A.2.717.E1
A

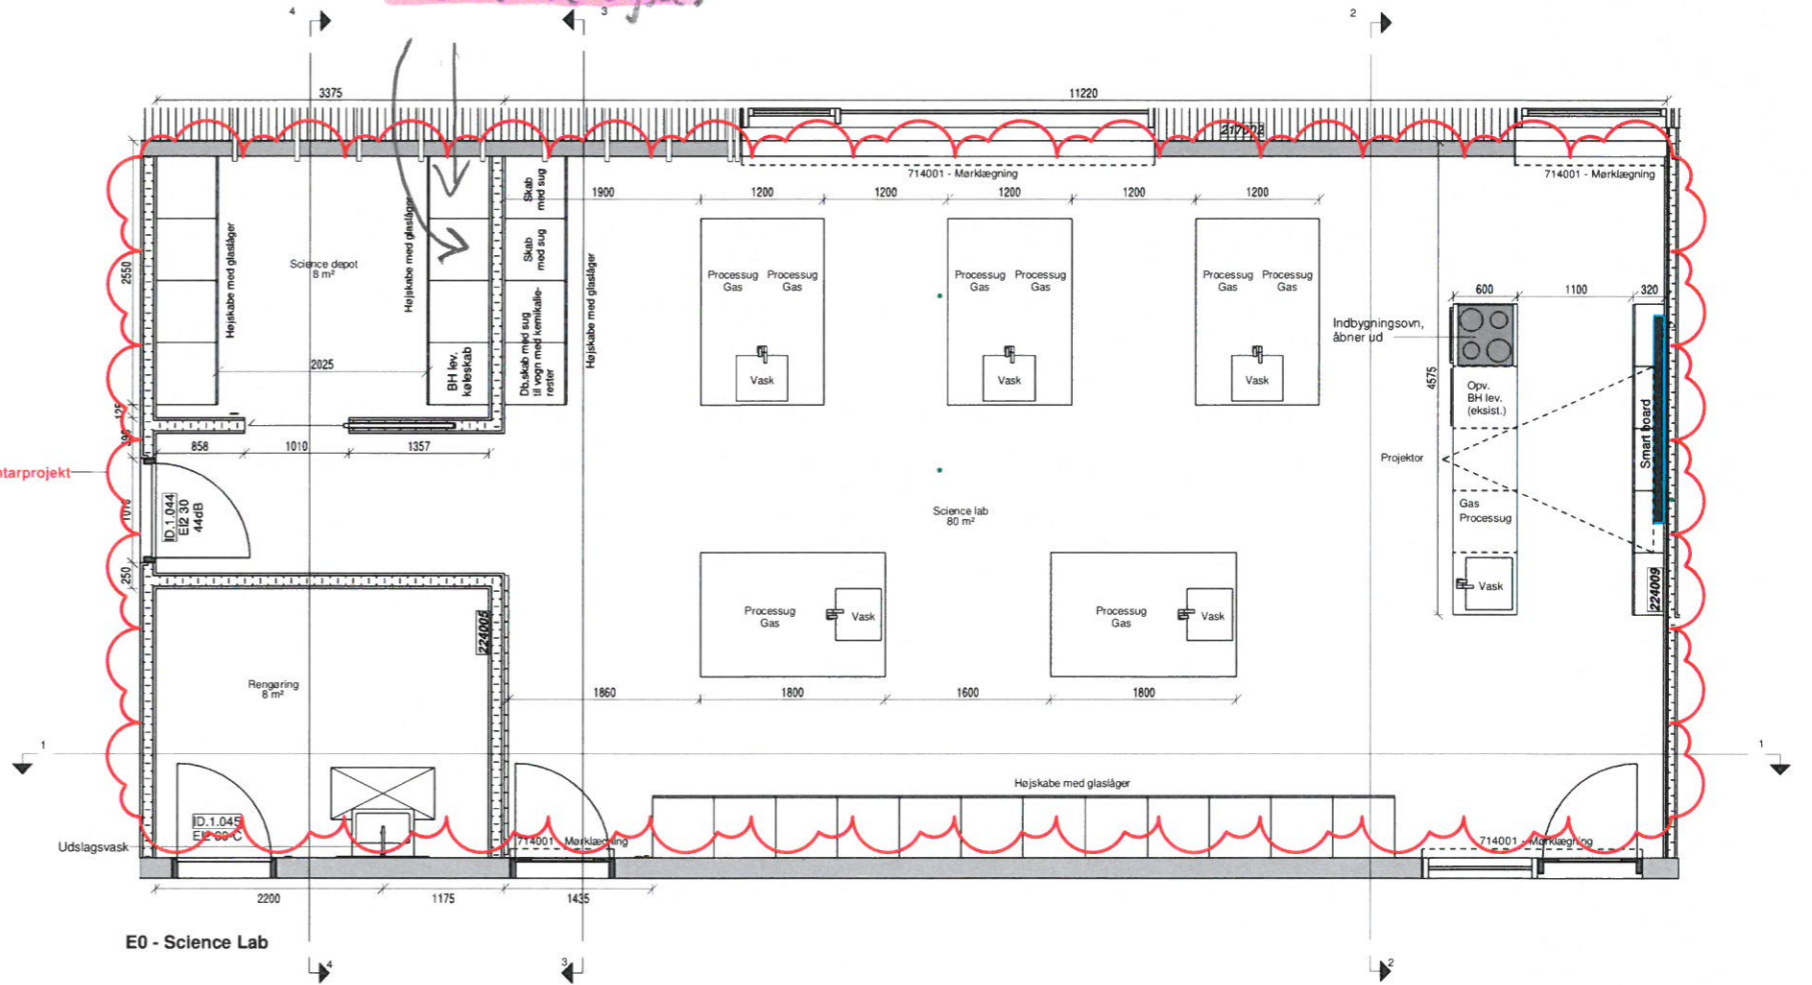
Der skal være sug i de 2 skabe også.

A.1.709.E0
A

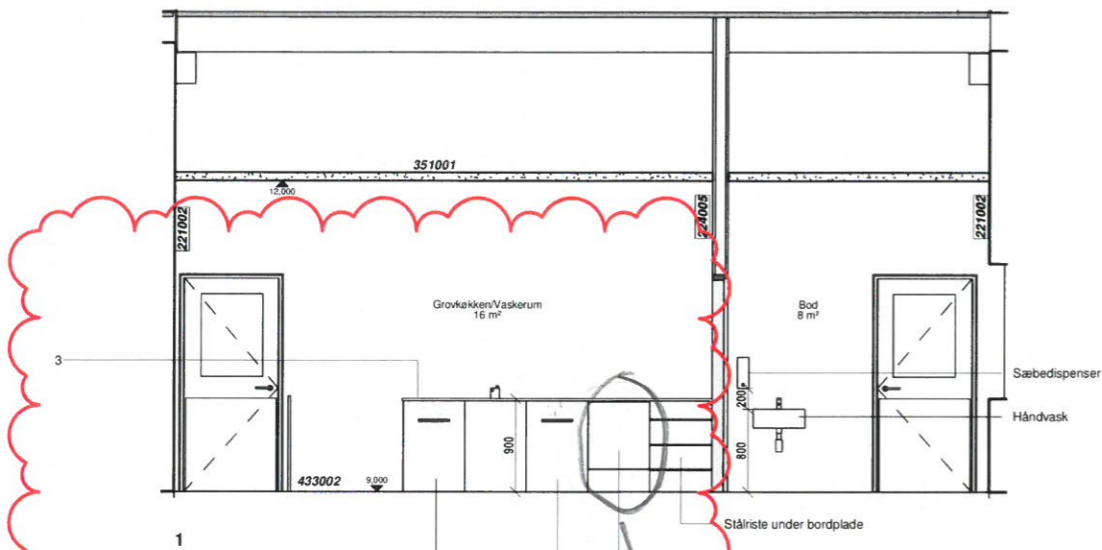
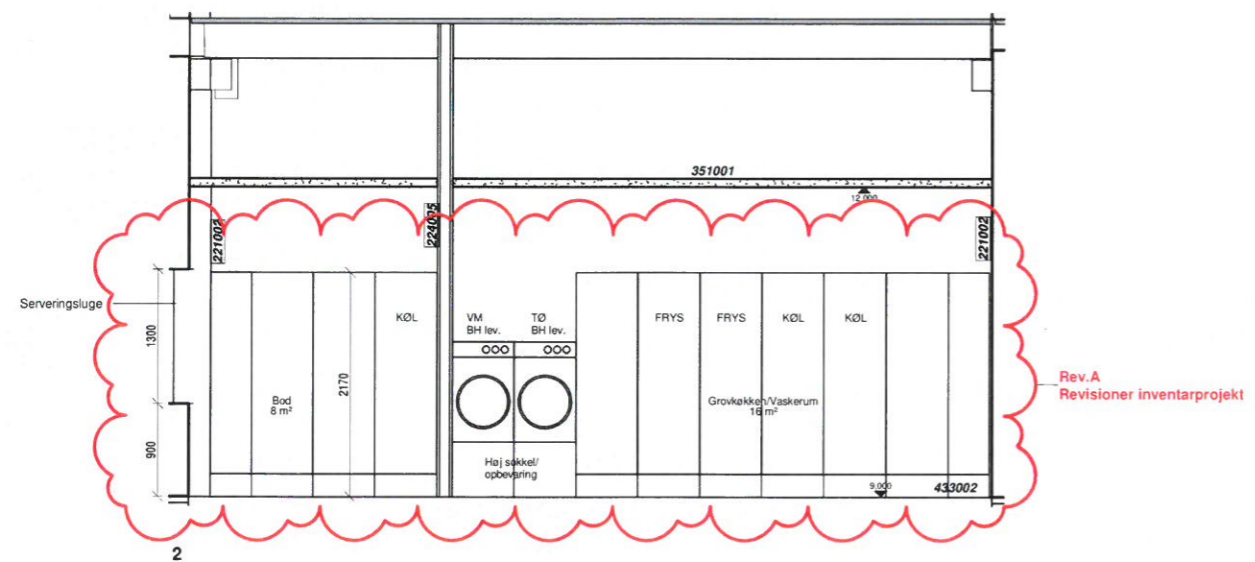
*Industriopvasker fjernet
Så skab til blødgøring
falder bort.*

*Burde
åbne den
anden vej
(ud at rammet)
Så den kan åbnes
hvis der er børn
i boden*

Installationer for Smartboard placeret i elementvægge.

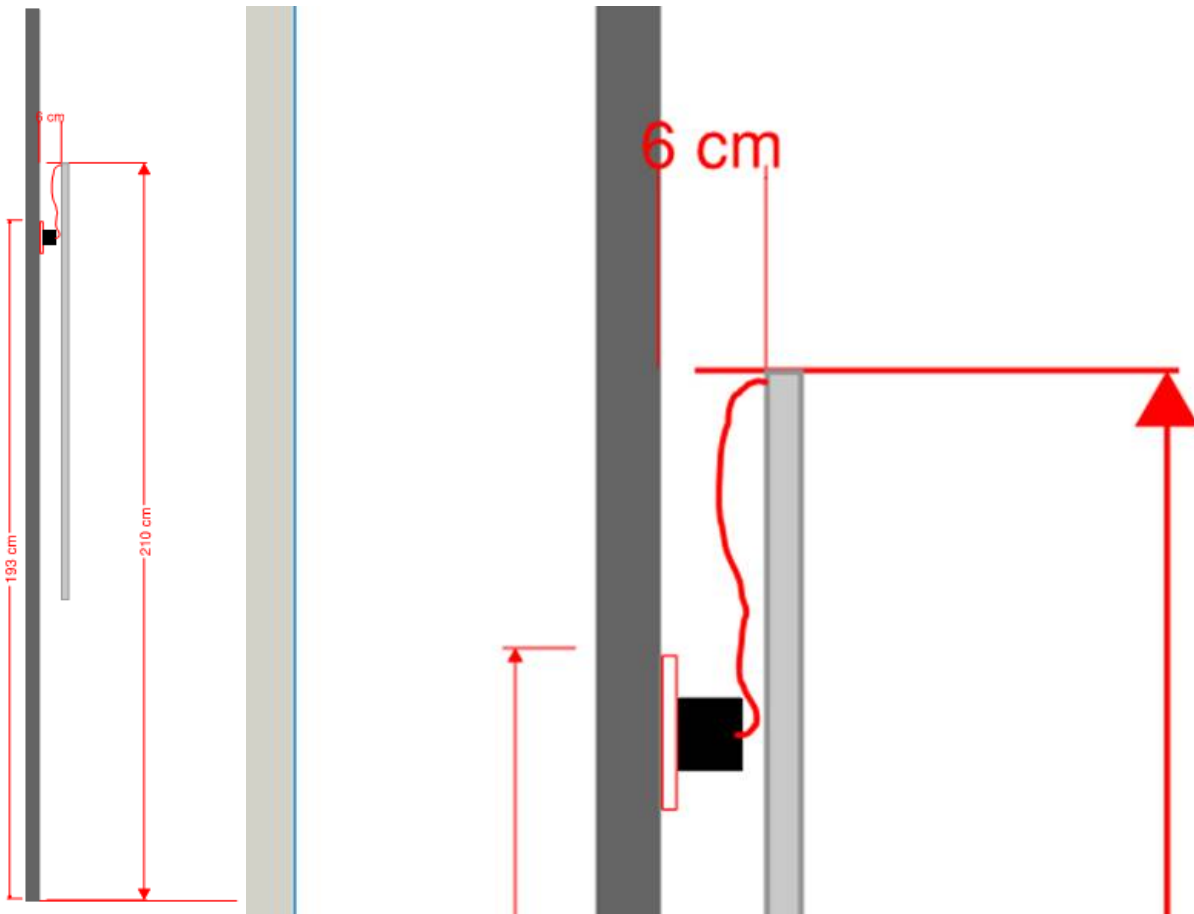
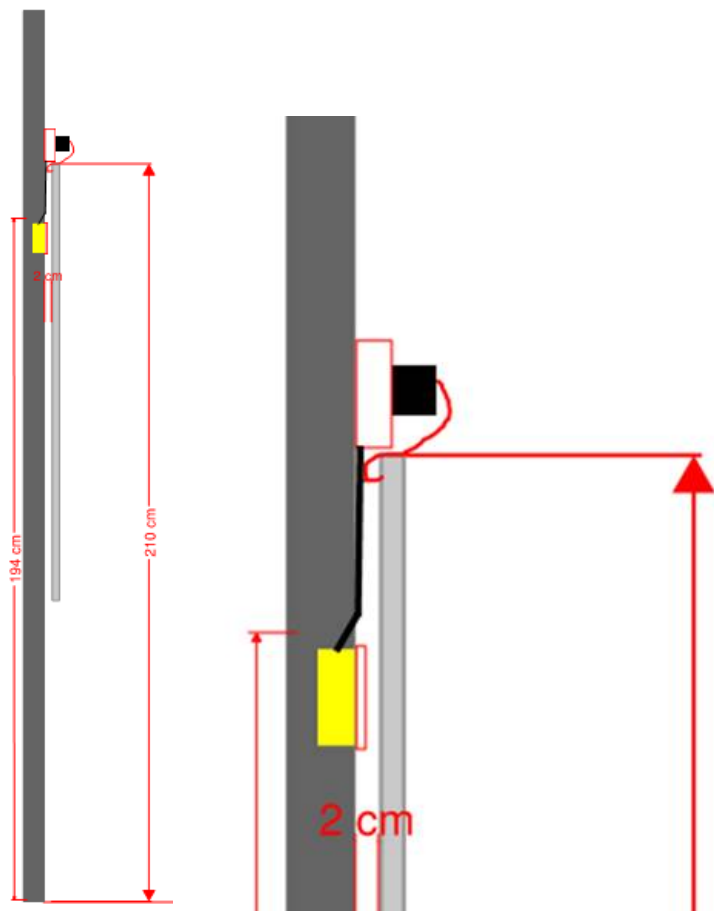
Her kan jeg forstå at det er nødvendigt, at der gøres tiltag til at smartboard kommer til at sidde i 2100mm over færdig gulv.

Her løses det ved at trækkes et kabel fra den eksisterende dåse i væg til et underlag monteret på vægge over smartboardet. Dåser bag smartboard lukkes med et blænddæksel.

Dette er også en ret simpel løsning, men den vil påføre noget ekstra økonomi til elektrikerens, da de skal leverer og monterer underlag samt blænddæksler. Det må dog anses for at være en mere simpel løsning ift. flytte dåser i væggen.

Installationer for Smartboard placeret i elementvægge.

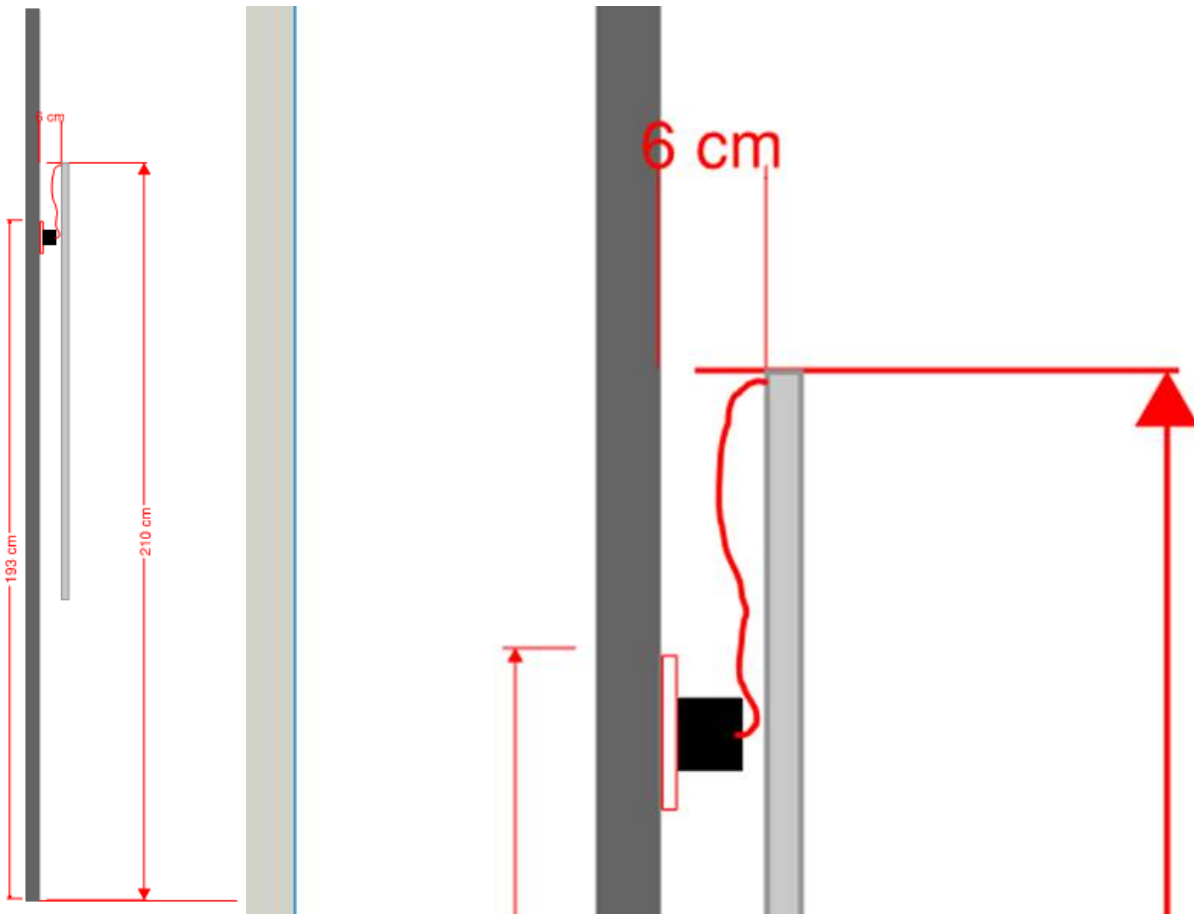
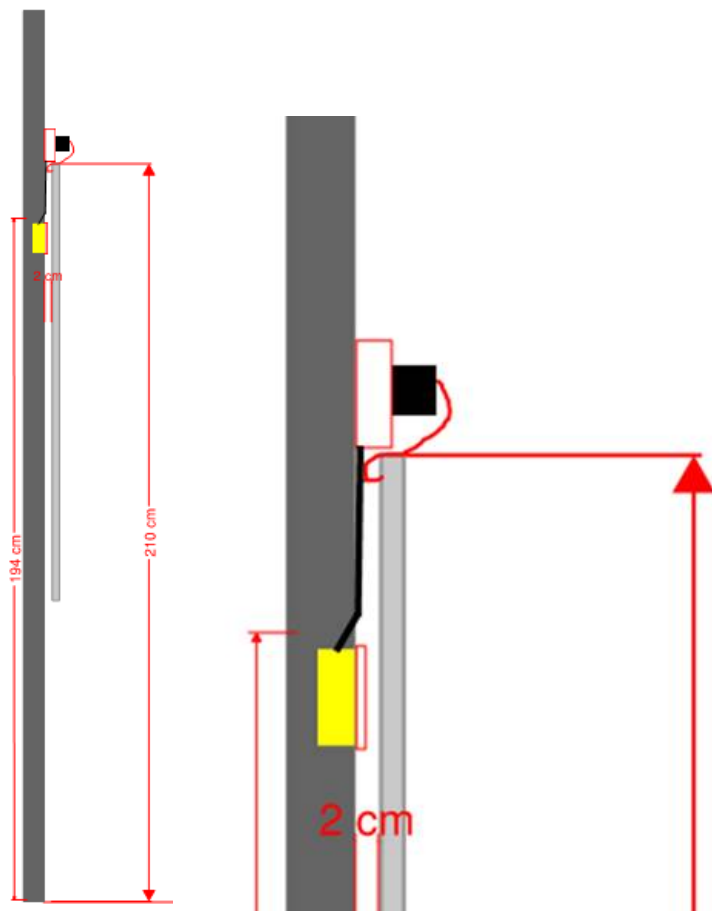
Her kan jeg forstå at det er nødvendigt, at der gøres tiltag til at smartboard kommer til at sidde i 2100mm over færdig gulv.

Her løses det ved at trækkes et kabel fra den eksisterende dåse i væg til et underlag monteret på vægge over smartboardet. Dåser bag smartboard lukkes med et blænddæksel.

Dette er også en ret simpel løsning, men den vil påføre noget ekstra økonomi til elektrikerens, da de skal levere og monterer underlag samt blænddæksler. Det må dog anses for at være en mere simpel løsning ift. flytte dåser i væggen.
